DEPARTAMENTO DE RISARALDA Secretaría de Infraestructura GESTIÓN DE LA INFRAESTRUCTURA CONCEPTO TÉCNICO
Versión: 0	Vigencia: 04-2018

Intervención de vía vereda Santa Rita.

ASUNTO: **Análisis técnico y actualización de presupuestos**

A solicitud del secretario de infraestructura de la gobernación de Risaralda se realiza el análisis técnico y la actualización de los presupuestos derivados de los estudios y diseños para el manejo de aguas y estabilidad de talud finca rey sol, vereda La Quiebra en el municipio de Balboa.

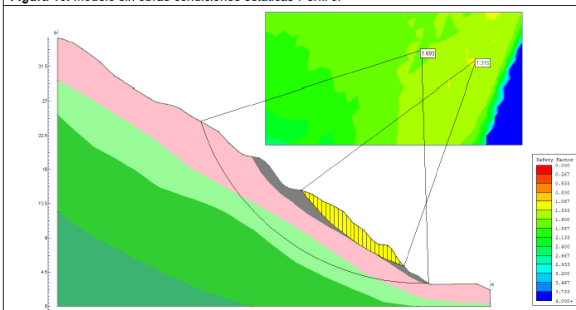
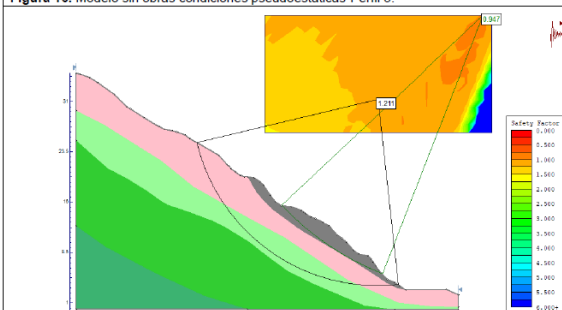
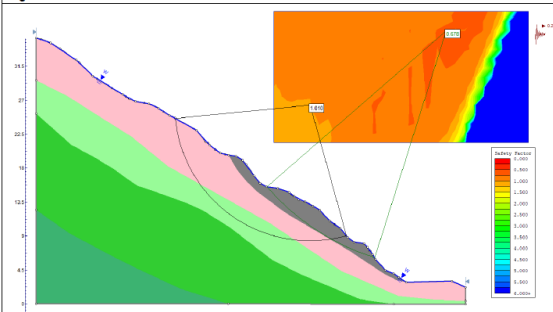
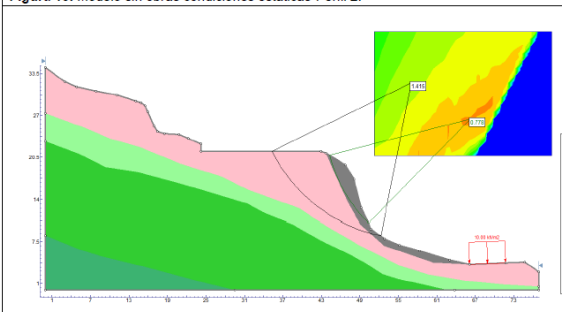
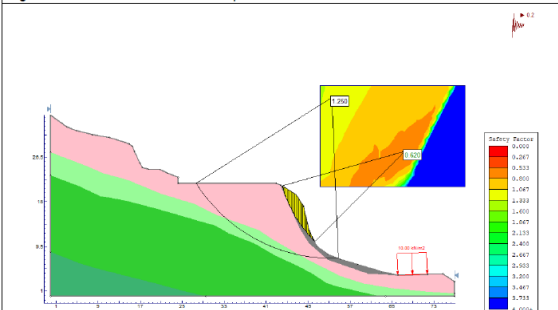
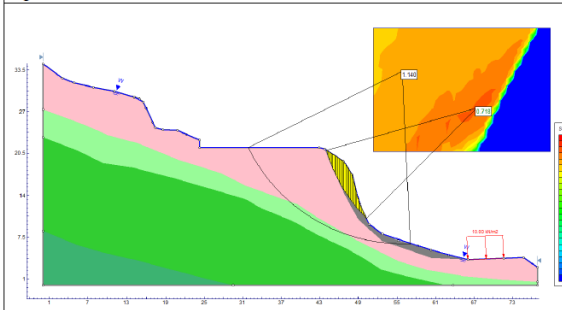
Los estudios y diseños realizaron el análisis de estabilidad de la zona, en los cuales se evidenciaron 2 perfiles con factores de seguridad por debajo de la norma sismo resistente. En estos perfiles tienen superficies de falla diferentes en 2, en el depósito y en el suelo residual.

Teniendo en cuenta la NSR-10, se establece que el factor de seguridad es aceptable cuando se encuentra sobre las siguientes magnitudes: mayor o igual a 1,5 en condiciones estáticas, mayor o igual a 1,2 en condiciones pseudoestáticas y mayor o igual a 1,05 en condiciones saturadas.

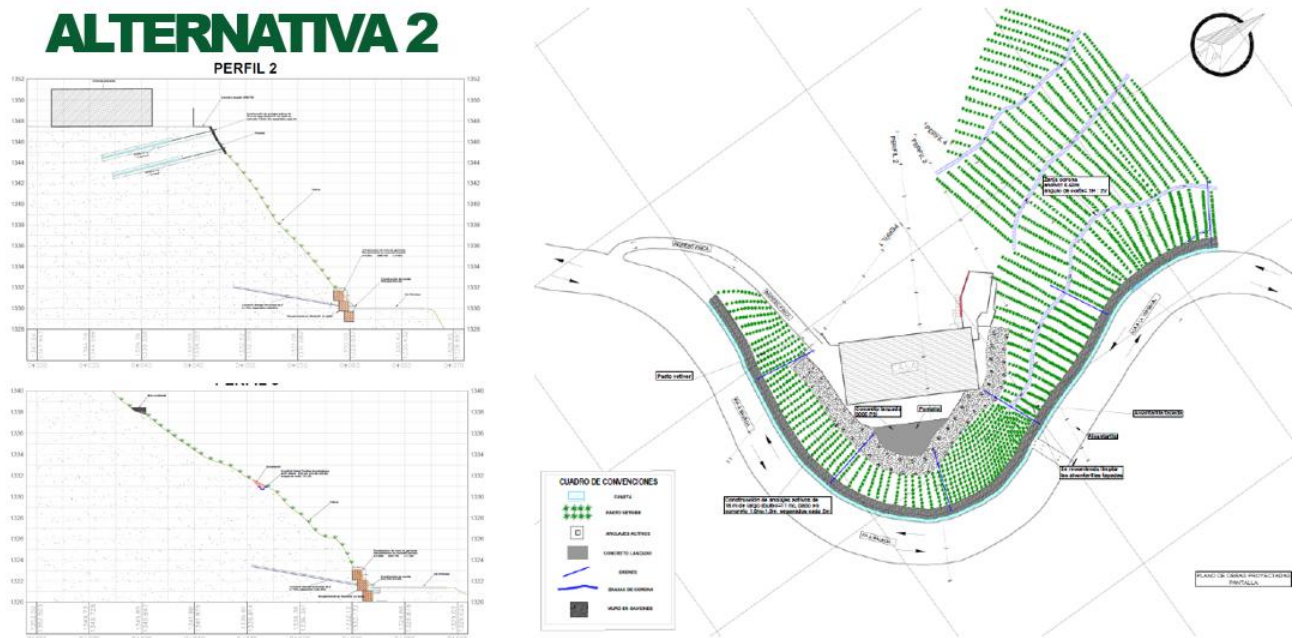
- **“ALTERNATIVA 2:** Construcción de una pantalla anclada con 3,0 metros de altura perimetral a la vivienda, con dos filas de anclajes activos, los cuales tendrán una longitud de 18 m y bulbo de 10 m, el espesor de la pantalla será de 30 cm, los anclajes estarán espaciados dos metros entre sí. En aquellas zonas de pendiente negativa es necesario mediante concreto nivelar la pendiente del terreno. Adicional, se recomienda la construcción de un muro en gaviones en el pie del talud con el fin de contener el corte de la vía, muro recubierto en concreto lanzado de espesor de 0,05 m con una longitud de 115 m y una altura de 3,0 m con una fila de drenes de penetración de 2” de longitud de 10 m separados cada 20 m. Con la necesidad de manejar las aguas lluvias y de escorrentía en la parte alta y media del talud se proyecta la construcción de zanjas de coronación en geomembrana HDPE de 40 mils o materiales similares, las cuales entregarán sus aguas en el drenaje perimetral al predio. Así mismo, se proyecta la construcción de una cuneta vial con el fin de recoger el flujo generado por los drenes y entregarlos a las alcantarillas correspondientes, recubrimiento del talud mediante pasto vetiver y mantenimiento de alcantarilla existente (Figura 22 y Figura 23).”

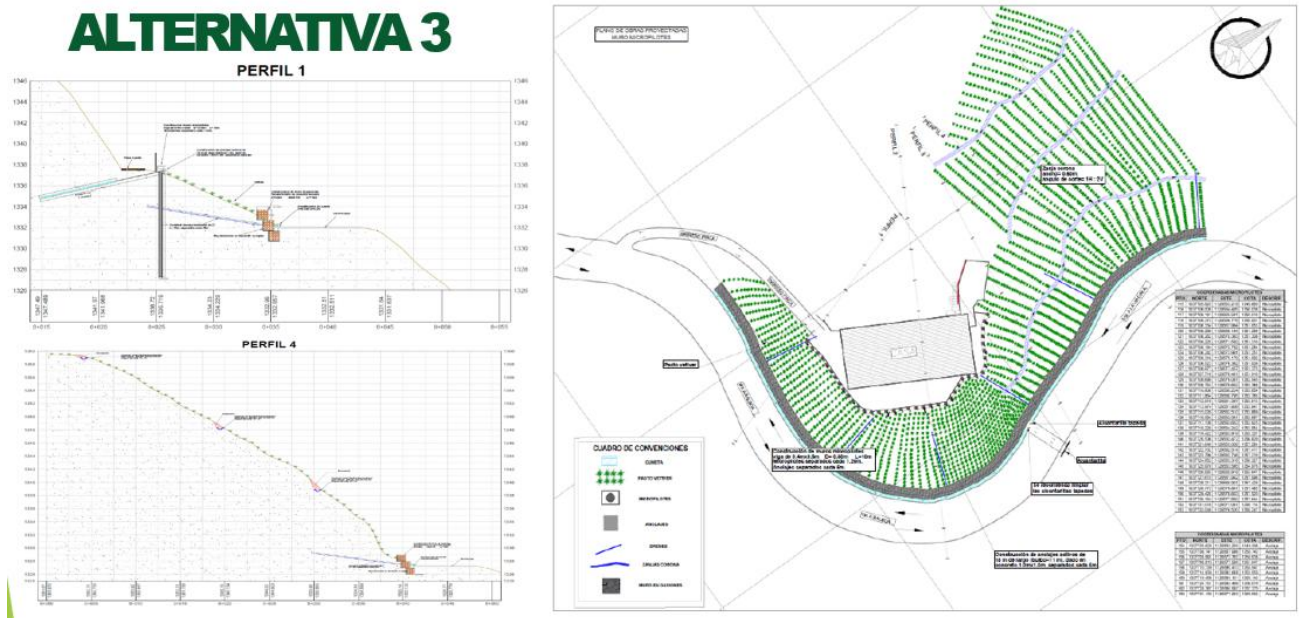
- **“ALTERNATIVA 3:** Perimetral a la vivienda, se recomienda la construcción de viga cabecal con una fila de anclajes separados cada 5 m cimentada con micropilotes de 0,30 m espaciados cada 1,20 m. Hacia la vía Cachipay – Balboa se mantienen las obras proyectadas en las alternativas anteriores correspondientes a la construcción de muro en gavión recubierto en concreto lanzado de espesor de 0,05 m cuya longitud es de 115 m con una fila de drenes de penetración de 2” de longitud de 10 m separados cada 20 m, cuneta vial de base de 0,8 m y altura de 0,20 m. En la parte intermedia y alta se recomienda la construcción de zanjas de coronación en geomembrana HDPE de 40 mils o materiales similares de altura de 0,2 m y base mayor de 0,5 m. Se incluyen obras complementarias como la revegetalización mediante pasto vetiver, y mantenimiento de las obras hidráulicas existentes (Figura 24 y Figura 25).”

Ambas alternativas comparten las intervenciones de la parte baja del talud con gaviones revestidos en concreto y las adecuaciones de éstos con las canales colectoras y las siembras de vetiver. La diferencia de éstos son las construcciones para aumentar el factor de seguridad en la línea de falla del depósito en el perfil 2, sin embargo, ambas alternativas solucionan la problemática de inestabilidad del talud.

- Si bien la alternativa 2 brinda un mayor factor de seguridad que las demás, se recomienda ejecutar la alternativa 3, ya que esta es mucho más económica y soluciona la problemática presentada para el talud de la finca Rey Sol según los estudios y diseños
- El valor del presupuesto puede variar dependiendo de la entidad ejecutora y los valores que deban tenerse en cuenta como estampillas, impuestos, fluctuación de precios del mercado, entre otros.
